ÉPÍTÉSZETI MÓDOSÍTÁS

5.18.	5.	18.01	nappali	livingroom	21,92	
5.18.	5.	18.01	nappali	livingroom	21,92	
	5.	18.02	konyha	kitchen	5,56	
	5.	18.03	szoba	room	13,04	
	5.	18.04	előtér	foreground	3,69	
	5.	18.05	mk	washing machine room	0,59	
	5.	18.06	fürdő	bathroom	4,12	
	5.	18.07	erkély	balcony		9,73
lakás nettó					48,92	
lakás bruttó					51,09

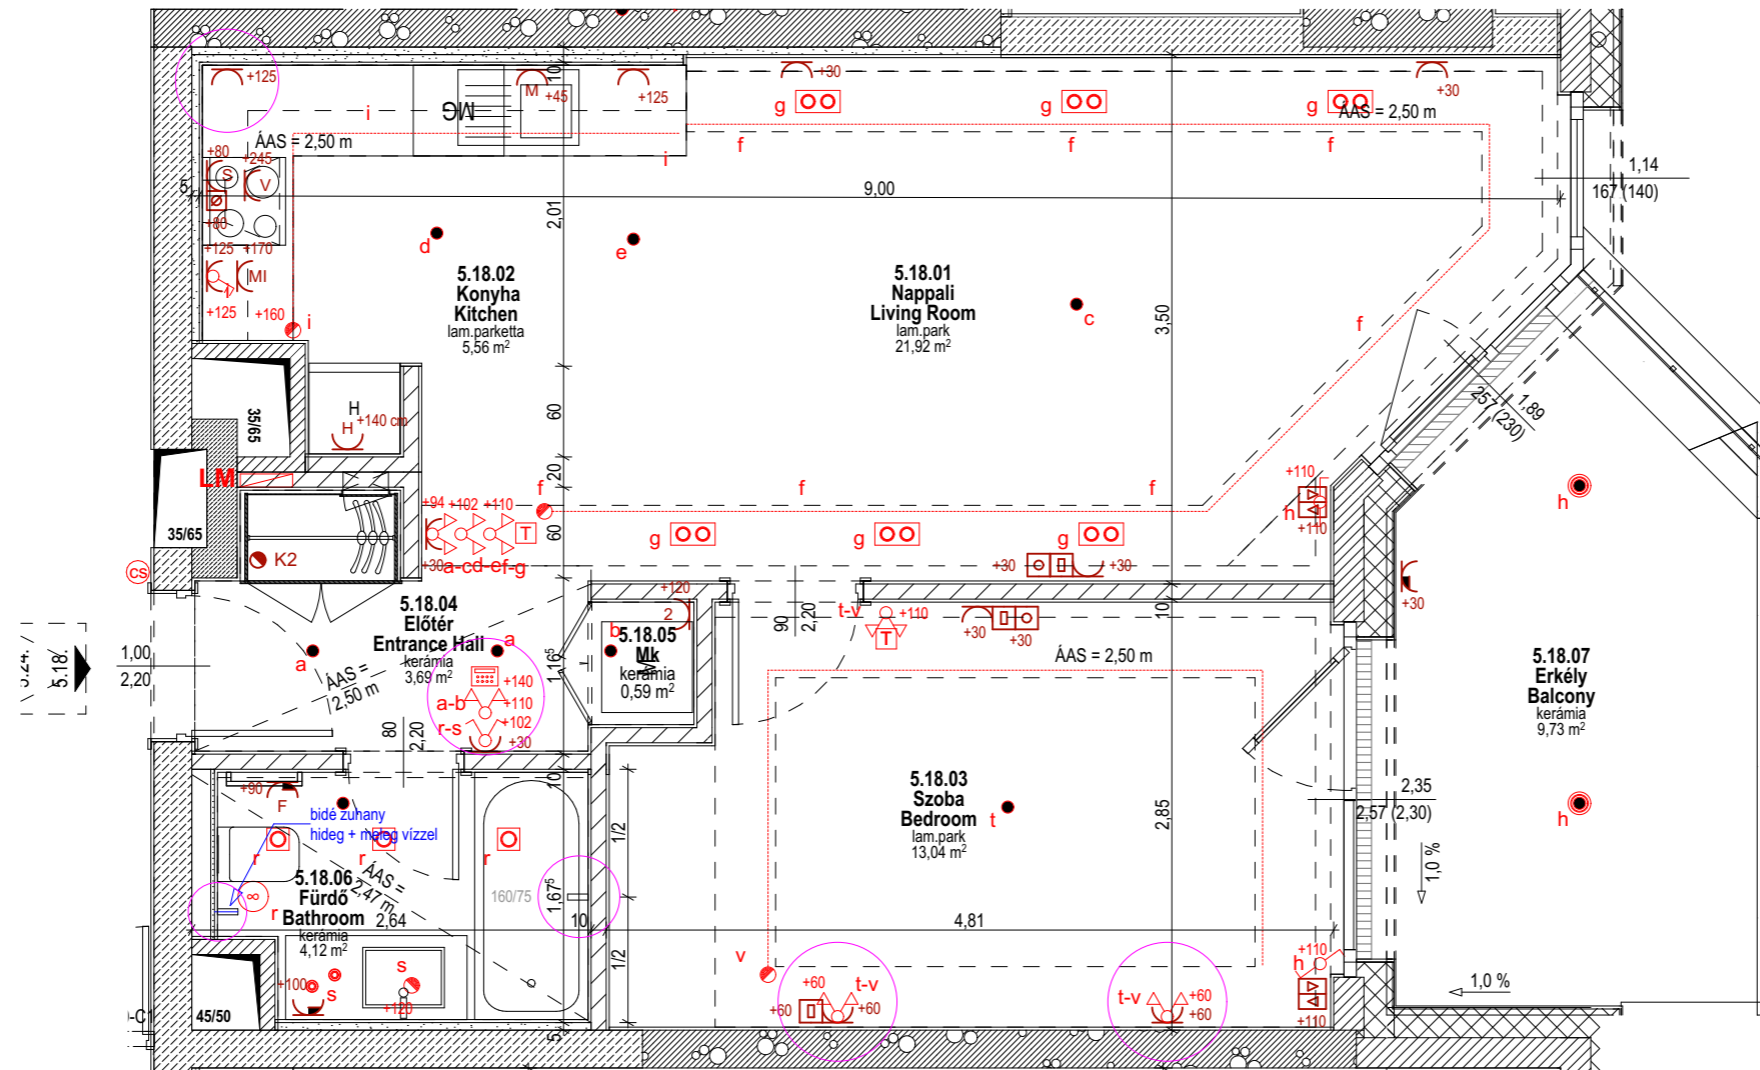
- 1 A 06-os Fürdőben a kád csaptelepe 1/2 - 1/2 arányban helyezkedik el a hosszanti oldalon.
 2 A 06-os Fürdőben a wc mellett a strang felőli oldalra bidé zuhany kerül hideg + meleg vízzel.

- 1 A 02-es Konyhában a mosogatógép feletti dugalj a lakáselválasztó falak által határolt sarokba tolódik.
 2 A 03-as Szobában az ágycél oldalán található kapcsolóblokkok "t-v" jelű kapcsolói +60 cm magasságba kerülnek.
 3 A 04-es Előterben a lakásbejárati ajtó melletti "r-s" jelű kapcsoló átkerül a fürdőszoba ajtó túlsó oldalára "a-b" kapcsoló alá, +102 cm magasságba. A kapucsengő is ide kerül eredeti magasságba.
